Compte rendu de la réunion n°3

MAÎTRE D'OUVRAGE : **SYNDICAT INTERCOMMUNAL DE LA VALLEE DE LA BRECHE (SIVB)**MARCHE : **MAITRISE D'ŒUVRE POUR LE RETABLISSEMENT DE LA CONTINUTE ECOLOGIQUE DU MOULIN DE
MOULINIERE A VILLERS-SAINT-PAUL (60)**

DATE DE LA RÉUNION : **14/09/2017**

Nouvelle limite de la recharge granulométrique en pied de berges

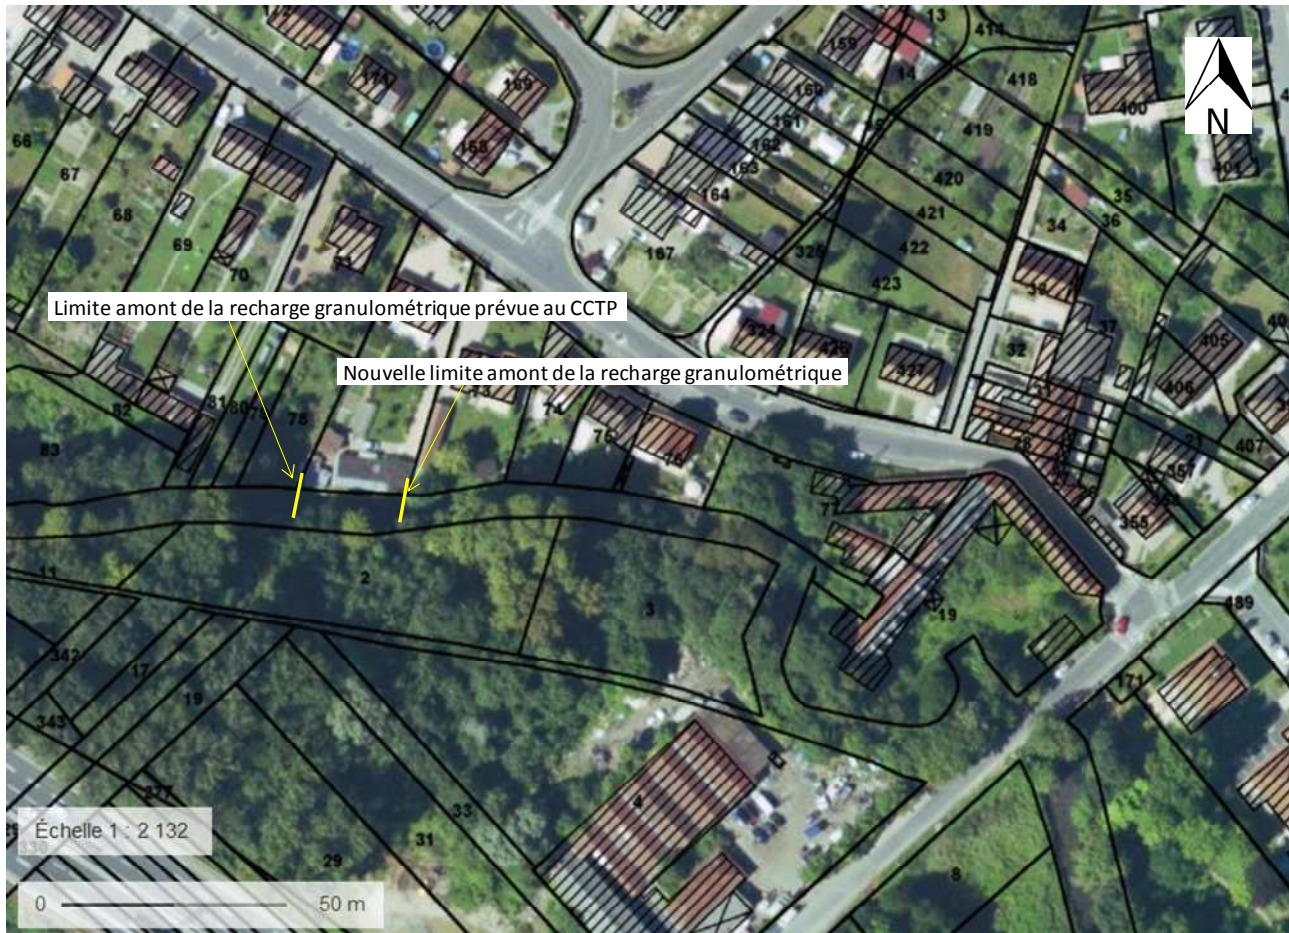
- B.32 – **Limite de recharge granulométrique** : La limite de la recharge granulométrique a été précisée sur site. Cette limite est réduite par rapport au CCTP (cf. figure ci-après). En effet, la recharge

des berges des riverains situés le plus en amont entrainerait l'abattage de nombreux arbres pour un gain écologique faible (des banquettes naturelles sont déjà présentes et les pieds de berges sont en bon état).
